Plan E 136 K
ANTAGANDEHANDLING
Detaljplan för
HJÄRNAN 1
Martin Luther, Halmstad

Byggnadskontoret 21 april 1999

SÄRSKILT UTLÅTANDE

ILLUSTRATION

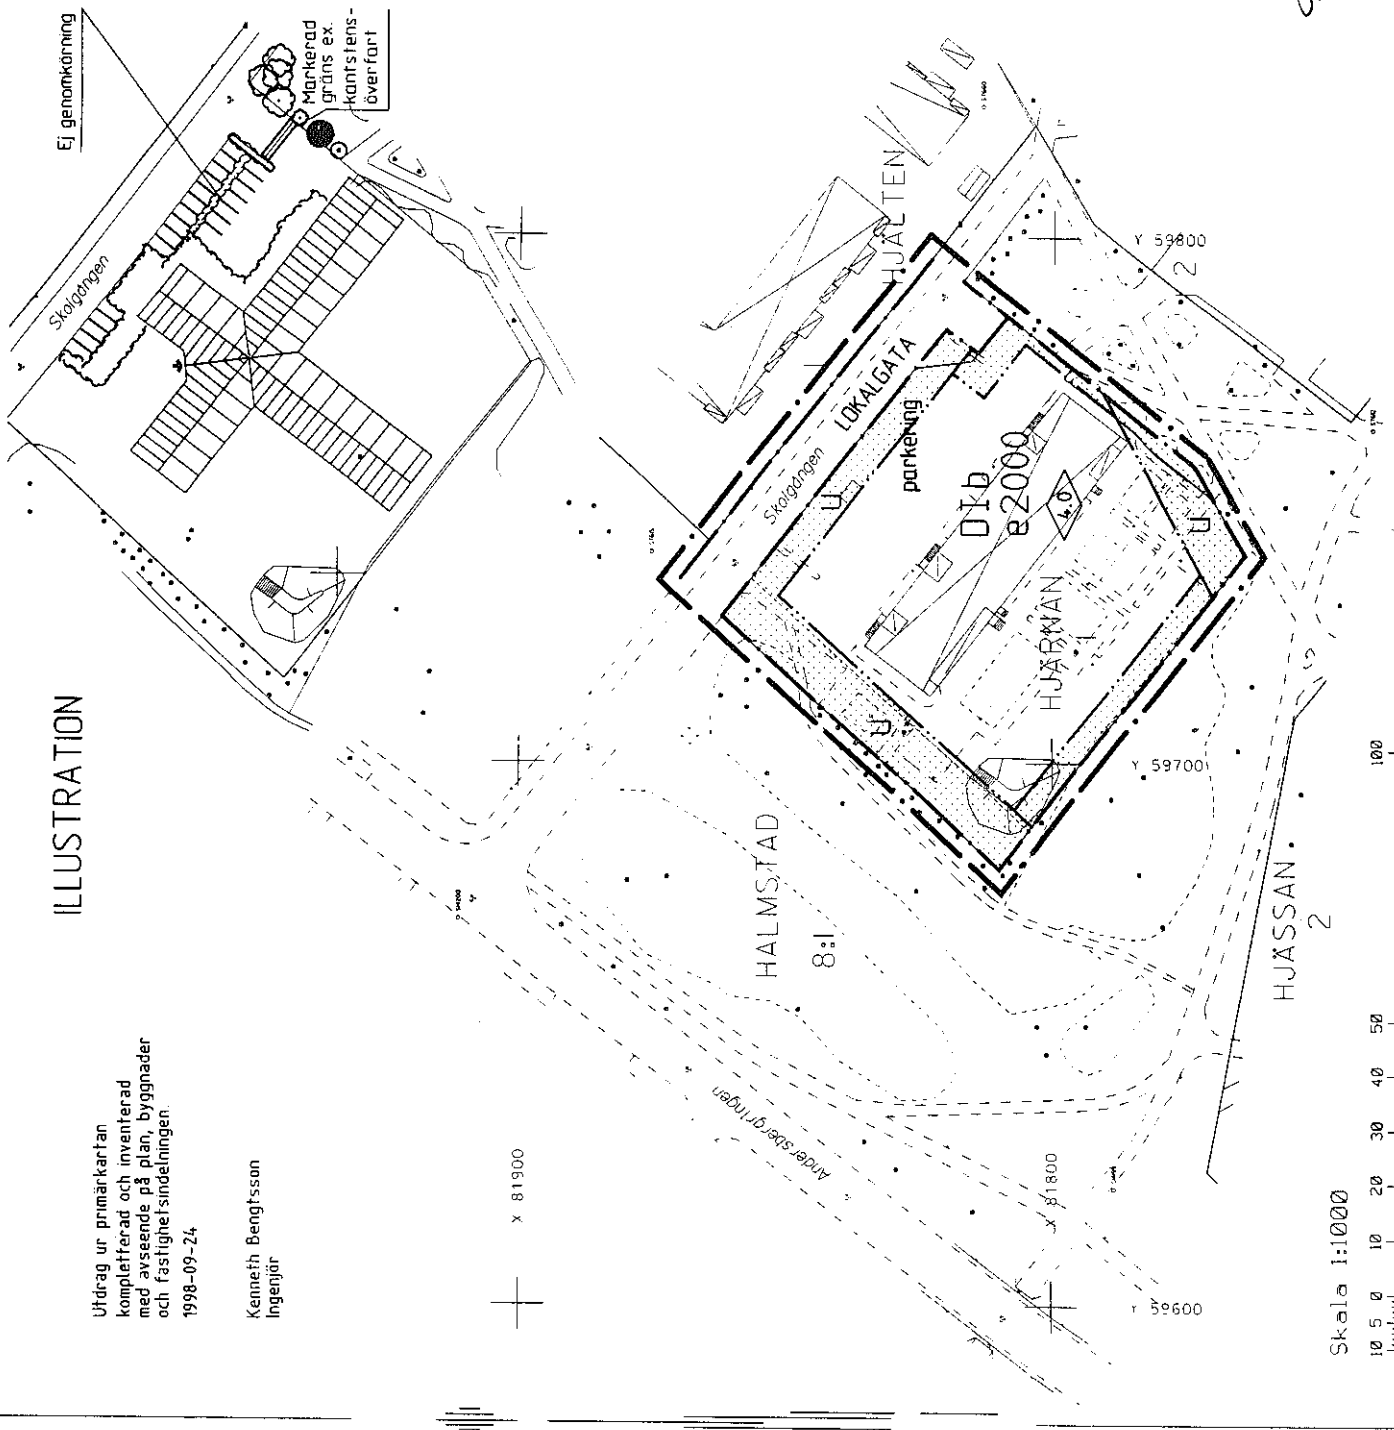
Tekniska kontoret förutsätter att vårdcentralens parkeringsbehov i första hand löses inom kvartersmarken. Att förlita sig till parkeringsplatserna vid Andersbergs centrum anses inte vara realistiskt. Kontoret framför att tvärparkeringar mot gata ur trafiksäkerhetssynpunkt kan accepteras på grund av Skolgångens små trafikmängder. En förutsättning härför är att motstående p-platser avskiljs så att ut/infart ej kan ske genom dessa.

Vidare uppmärksammas att gränsen mellan Skolgångens backvändplats och kvartersmarken för vårdcentralen måste tydliggöras.

Kontoret anser likt planintentionerna att befintlig vegetation i görligaste mån skall sparas. Vidare framförs att den är planerad så att röjning av björk så småningom kommer att utföras. Det trädskikt som i framtiden kommer att dominera är ädellöv av bl a bok, lind och lönn. Därutöver tillkommer en del buskvegetation som är av betydelse för stadslevande djur, småfågel m m. En röjning anses dock kunna genomföras i samråd med fastighetsägaren.

Synpunkterna kan tillgodoses genom redaktionell komplettering av illustrationen.

På tekniska kontorets begäran föreslås att på illustrationsplanen tydliggörs gräns mellan Skolgångens backvändplats och tomt för Hjärnan 1. Vidare uppmärksammas med text att parkeringsplatser mot gata ej skall användas som in- och utfart till Hjärnan 1.
